เรื่อง	การตรวจสอบและแก้ไขกันชนหน้าไม่เรียบเสมอกับตัวรถ	ระบบ
รุ่นรถ	รถยนต์ออลนิว อีซูซุมิว-เอ็กซ์ รุ่นปี 2021	ตัวถัง

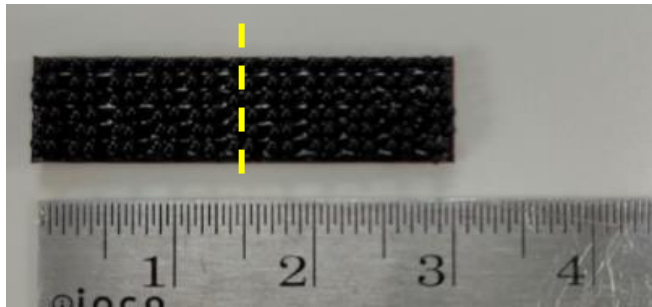
บริเวณมุมกันชนหน้ารถแอ่อก ไม่เสมอกับตัวรถ

เกิดจากระยะของคลิปล็อกยึดกันชนหน้ากับแก้มข้างไม่แน่นเพียงพอ ทำให้กันชนบริเวณดังกล่าวเกิดการแอ่อกเพียงเล็กน้อย ส่งผลให้กันชนหน้ากับแก้มข้างไม่เรียบเสมอกัน ซึ่งอาจเกิดได้ทั้งด้านซ้ายและด้านขวา

กรณีพบอาการตามลักษณะดังกล่าว ให้ทำการแก้ไขโดยการติดตั้งตัวรองเพื่อทำให้การล็อกแน่นขึ้น โดยมีรายละเอียดและขั้นตอนการปฏิบัติงานดังนี้
